Tähelepanekud 18.09.2025

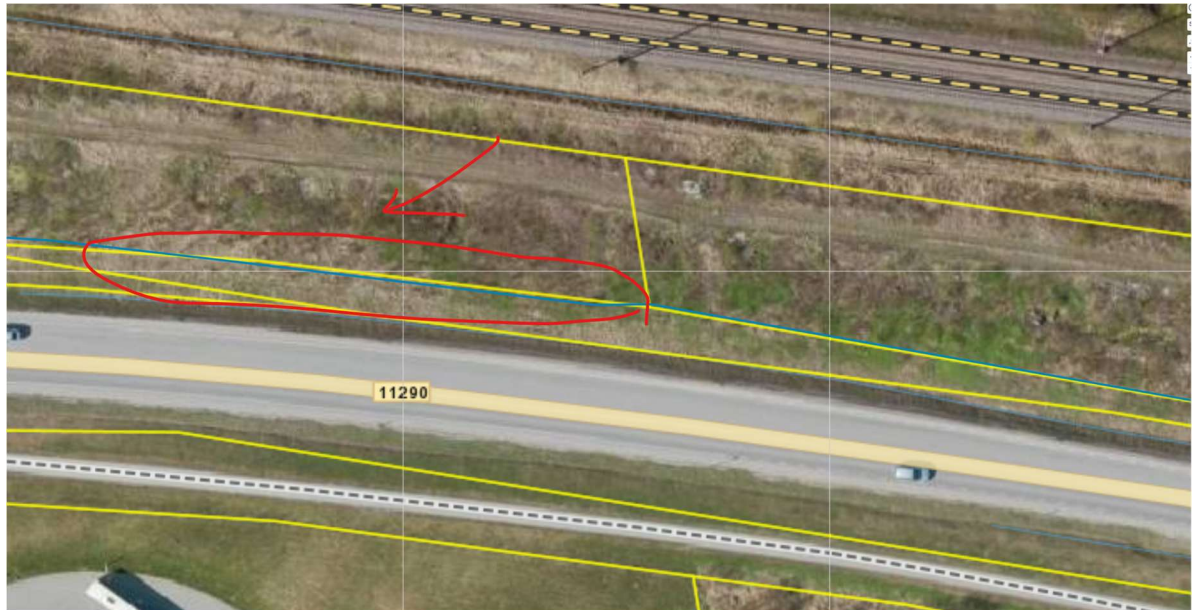
- EHR kontuurid ei ole kooskõlas projekti materjalidega ning kontuurides kajastub, et kaablid paiknevad riigitee maaüksusel. Palume kontrollida ja korrigeerida EHR kontuure.

- Asendiplaani dwg failis ei kajastu elektrikaablite kontuurid. Palume kontrollida ja korrigeerida.
- Palume täpsustada, kas projektiga kavandatakse elektrikaablite/reservtorude rajamist riigitee maaüksusele sh ristumist Soodevahe maantee viadukti muldega. Kuna vastuskirjas on kajastatud, et TRAM maaüksustele kaableid ei planeerita, samas projekti materjalidest ja asendiplaanilt antud kaablid TRAM maaüksusel ikkagi kajastuvad. Samuti kajastub vastav ristmevälja joonis (ristumine riigiteega). Palume esitada ühesed andmed asendiplaanil (sh dwg failis), EHR kontuurides ja projekti materjalides. Palume asendiplaanil kajastada üheselt mõistetavalt planeeritavad kaablid ning juhuks kui mingeid kaableid ei rajata siis eemaldada vastavad andmed ja kontuurid asendiplaanilt ja projekti materjalidest.
